NOTA DI CONTRODEDUZIONI

Impianto di produzione di energia elettrica da fonte rinnovabile
 agrovoltaica di potenza di picco pari a 64.688,50 kWp con
 sistema di accumulo integrato e relative opere di connessione
 alla rete RTN
"TROINA"

File: TRO.ENG.REL.036.00_Nota di controdeduzioni.doc

REV.	DATE	DESCRIPTION	PREPARED	VERIFIED	APPROVED
00	15/03/2024	Emissione Definitiva	V.Bonifati	L.Spaccino A.Fata	V.Bretti

Figura 5- Sovrapposizione del layout di impianto del lotto 1 alle aree sottoposte a tutela dal D.Lgs. 42/2004

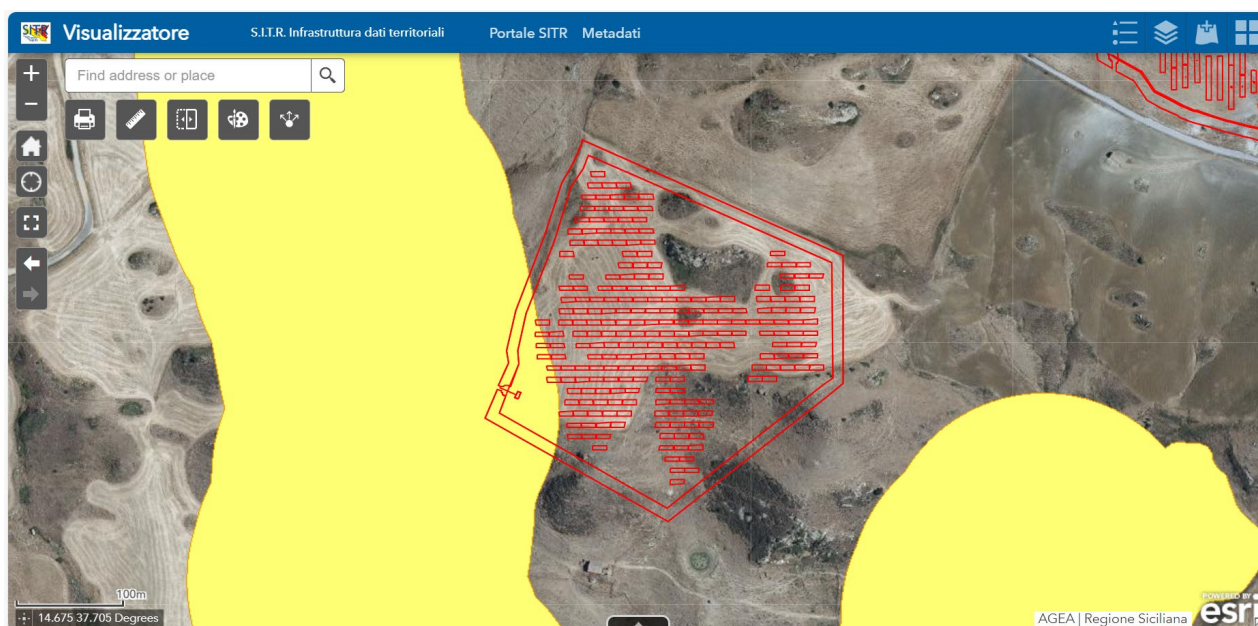
- Un *approfondimento* volto a chiarire, in relazione alle aree vincolate ai sensi dell'art. 142 c. 1 lett. c) g) e m) del D.Lgs 42/2004 e relative fasce di rispetto, la sovrapposizione di parte delle aree del campo fotovoltaico di progetto, specificatamente in corrispondenza dei lotti 1-2-3-4-5, come rappresentato nelle fig. 32-33 a pag. 49 della relazione paesaggistica;

La sovrapposizione tra il lotto 1 e le aree tutelate dal D.Lgs. 42/2004, riguarda nello specifico aree sottoposte a tutela ai sensi dell'art. 142 comma 1 lettera c) i fiumi, i torrenti, i corsi d'acqua iscritti negli elenchi previsti dal testo unico delle disposizioni di legge sulle acque ed impianti elettrici, approvato con regio decreto 11 dicembre 1933, n. 1775, e le relative sponde o piedi degli argini per una fascia di 150 metri ciascuna.

Ad interferire con tale area tutelata sono piccole porzioni di alcuni moduli fotovoltaici, la TU e la fascia di mitigazione perimetrale come evidenziato nell'immagine di seguito.

Trattandosi di un'area sulla quale sono già evidenti i segni dell'azione antropica, si ritiene che l'interferenza proposta non potrà compromettere gli attuali caratteri paesaggistici dell'area, anche quelli della porzione vincolata garantendo il mantenimento dell'utilizzo attuale del suolo. Si precisa inoltre che sebbene tale area non sia caratterizzata da elevata frequentazione antropica (non sono infatti presenti nelle sue immediate vicinanze luoghi panoramici, affacci, punti di interesse, luoghi di raccolta o tratti di viabilità principale), la siepe perimetrale rappresenta un elemento di mitigazione adeguatamente studiato al fine di ridurre la vista dell'impianto dalle aree limitrofe (in particolare dall'unica viabilità locale, che si sviluppa ad est del lotto in questione come indicato nell'immagine di seguito).

Figura 19- Indicazione del buffer di 1,70 m per lato dai canali idrici rispetto al layout di impianto

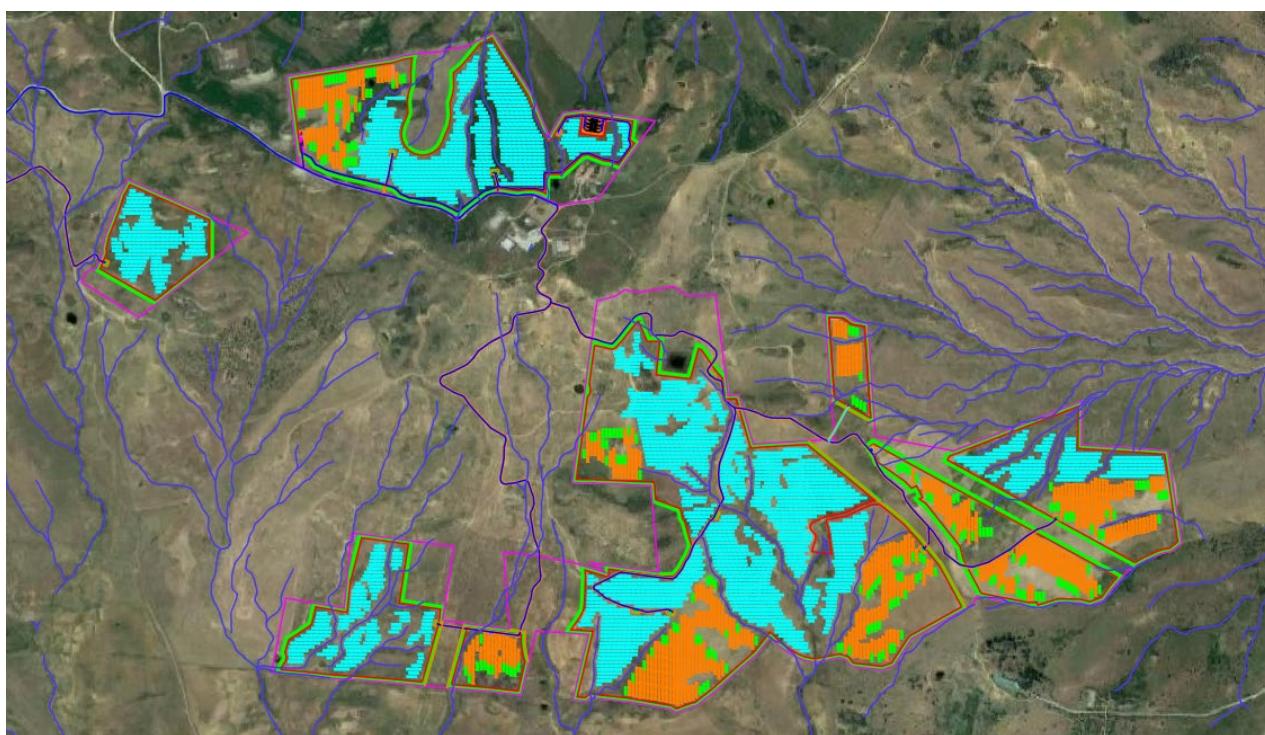
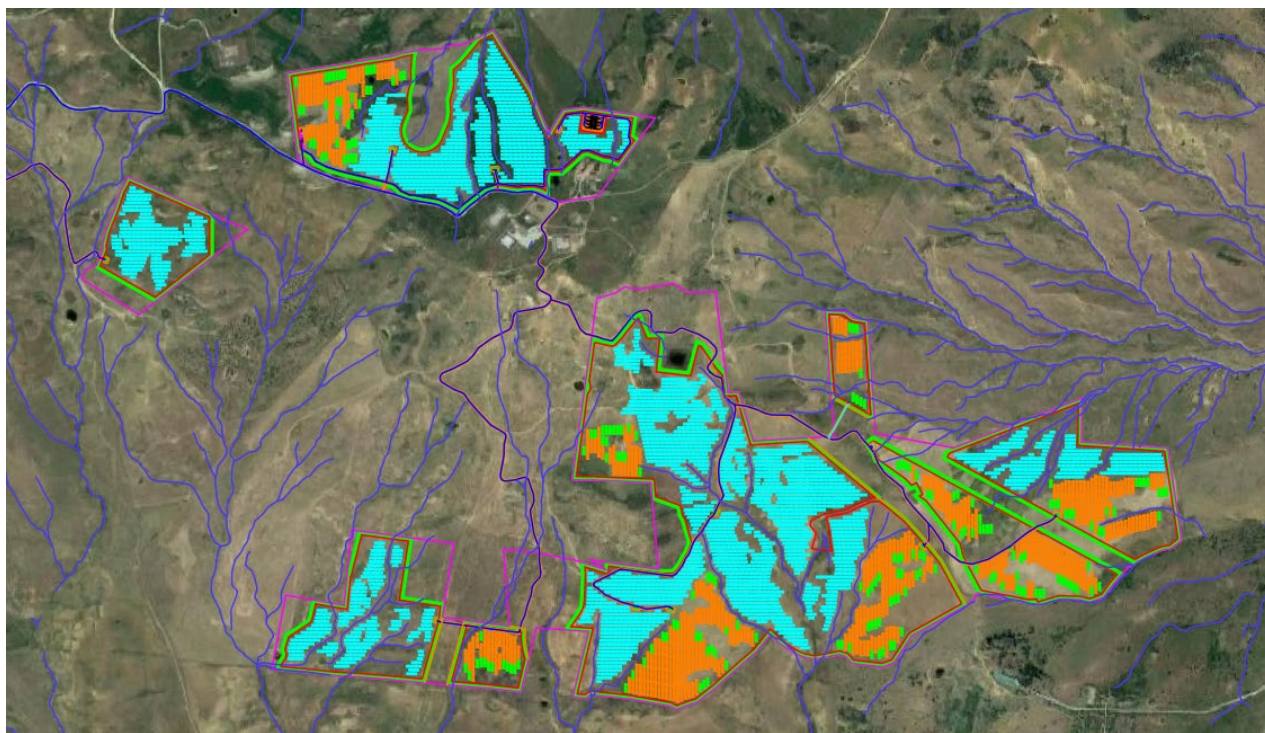
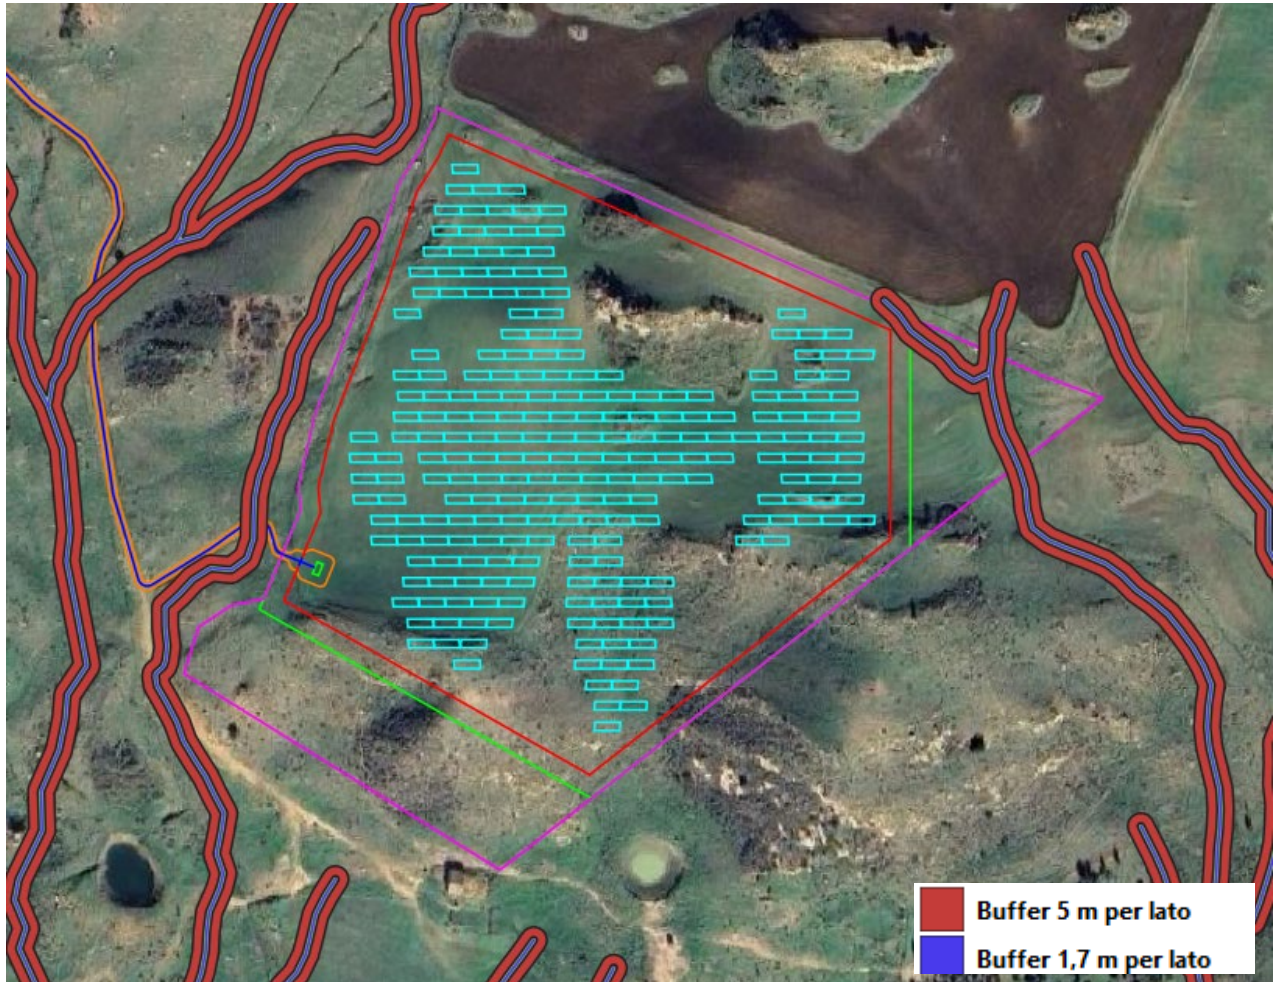
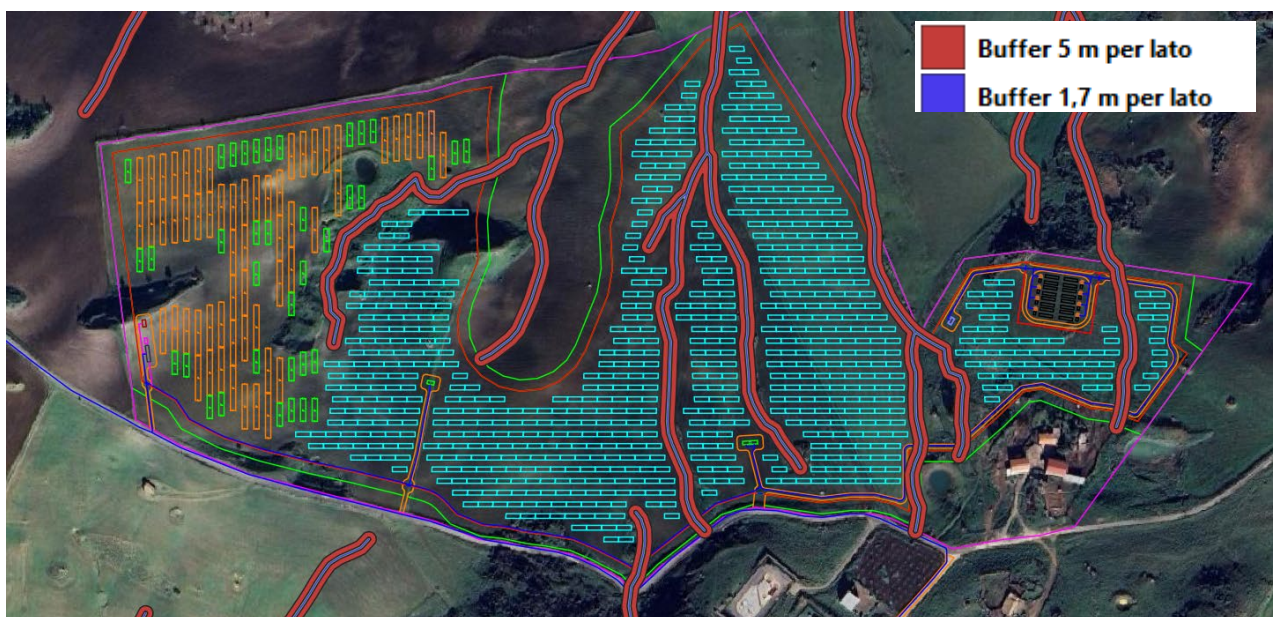
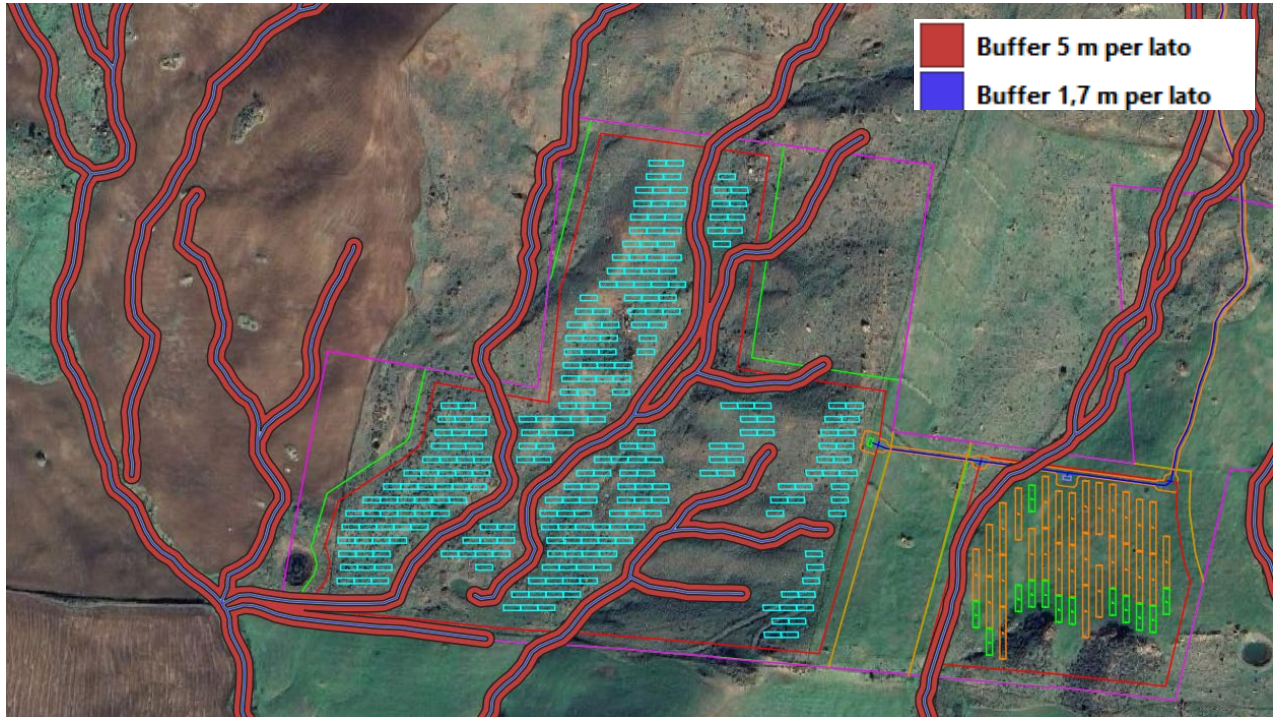
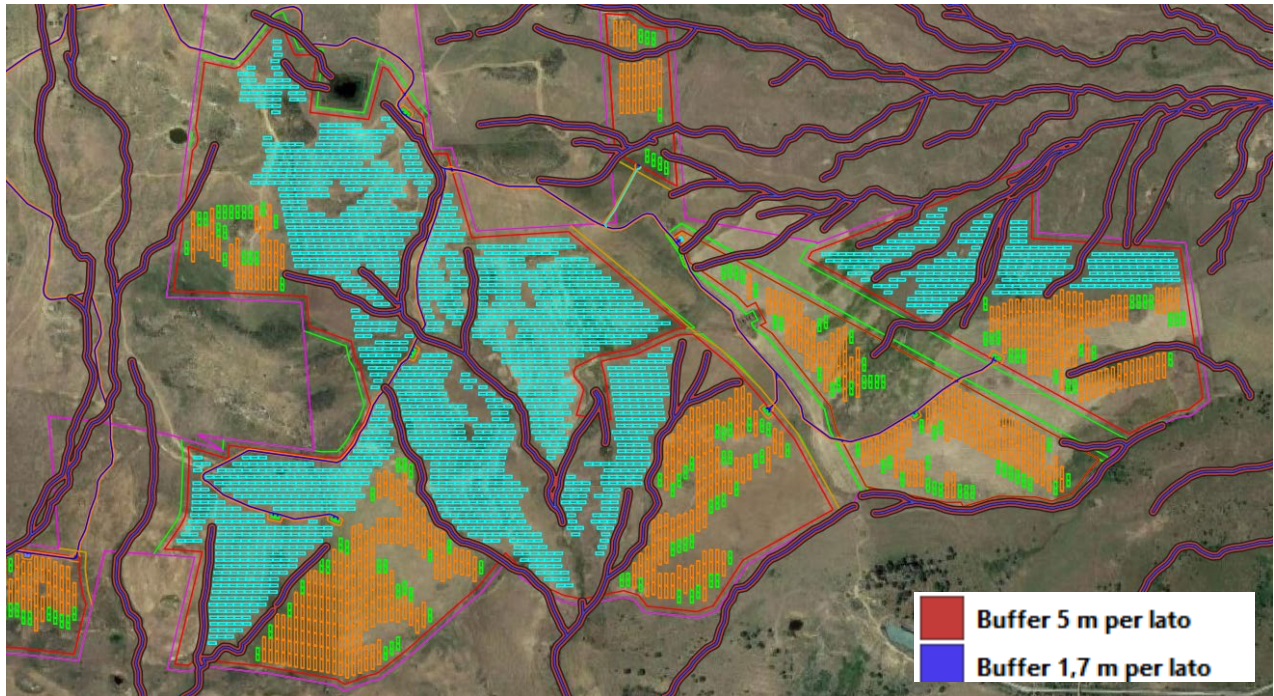
- In relazione al reticolo idrografico presente nell'area d'intervento) *un approfondimento in relazione alla disposizione dei moduli fotovoltaici, e le norme contenute nel PEARS 2030 approvato con D.G.R. n. 67 del 12/02/2022, in cui al cap. 6.2 del R.A. – Misure di mitigazione e compensazione degli effetti ambientali prescrive: "Salvaguardia delle aree di impluvio anche minori (rilevabili sulla CTR regionale) con fasce di rispetto dalle sponde di almeno 5÷10 metri per lato"*

La maggior parte dei canali sono riconducibili a corsi d'acqua sporadici ed occasionali, privi di sponde. Pertanto al fine di individuare i margini estremi di tali corsi d'acqua si è fatto riferimento all'elaborato *TRO.ENG.REL.011.00_RELAZIONE IDROLOGICA-IDRAULICA*, dal quale emerge la necessità di riprofilare la maggior parte dei canali presenti nell'area di intervento al fine di convogliare adeguatamente le acque di ruscellamento superficiali per tempi di ritorno superiori alla vita nominale dell'impianto agrivoltaico e migliorare la sicurezza idraulica delle aree di intervento. Per ciascun corso d'acqua è stata individuata la larghezza alla sommità del canale derivante dalla modellazione svolta a seguito della riprofilatura. In via cautelativa, nel seguito del presente approfondimento è stata considerata la maggiore larghezza in sommità individuata pari a 3.40 m).

La sezione di progetto definita è stata applicata a tutti i canali. ottenendo di fatto un buffer di rispetto pari a 1,70 m per lato (come riportato nella seguente immagine).

Al fine di verificare il rispetto delle norme del PEARS per l'installazione dei moduli fotovoltaici vista la natura sporadica ed occasionale dei corsi d'acqua esistenti (privi di sponde) il buffer di 1,70 m per lato individuato dall'analisi idraulica è stato considerato come limite spondale del corso d'acqua. Da tale limite, è stato applicato l'ulteriore buffer di 5,00 m per lato richiesto dalle norme regionali

Come si evince dalle seguenti immagini, non si evidenzia interferenza delle opere di progetto con il buffer di rispetto richiesto, in nessun lotto di impianto.

Figura 24- Estratto elaborato TRO.ENG.TAV.097.0A_PLANIMETRIA IMPLUVI

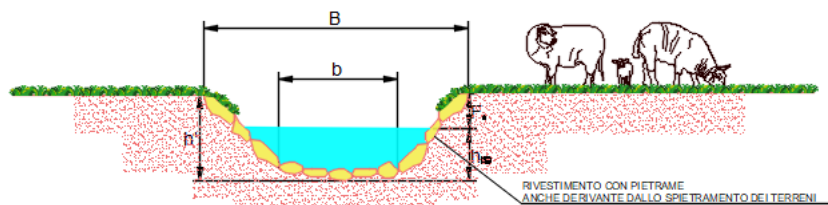
- Un approfondimento volto a chiarire gli interventi proposti riguardanti la riprofilatura degli impluvi presenti nell'area d'intervento e lo "spietramento" (come definito a pag. 87 cap. 5.2 della relazione Paesaggistica) - in cui si prevede di modificare gli aspetti morfologici dell'area - considerando la presenza diffusa di rocce affioranti che caratterizzano il paesaggio di riferimento;

Per quanto riguarda gli interventi di riprofilatura degli impluvi, come riportato nell'elaborato TRO.ENG.REL.011.00_RELAZIONE IDROLOGICA-IDRAULICA, questi si ritengono necessari al fine di assicurare che la rete di canali individuati in ciascun lotto di impianto permetta di convogliare acque di ruscellamento superficiali per tempi di ritorno superiori alla vita nominale dell'impianto agrivoltaico. La riprofilatura, come indicato nell'elaborato TRO.ENG.TAV.097.0A_PLANIMETRIA IMPLUVI sarà realizzata a sezione trapezia, e non comporta alcuna variazione degli aspetti morfologici dell'area.

In particolare per evitare fenomeni di erosione, in corrispondenza di eventuali punti critici, da individuare in fase di progettazione esecutiva, sarà possibile prevedere la protezione spondale mediante elementi in pietrame intasati con materiale terroso. Più nello specifico, il pietrame potrà essere recuperato dai lavori di allontanamento di ciottoli e pietre amovibili dall'area di intervento, come meglio definito di seguito.
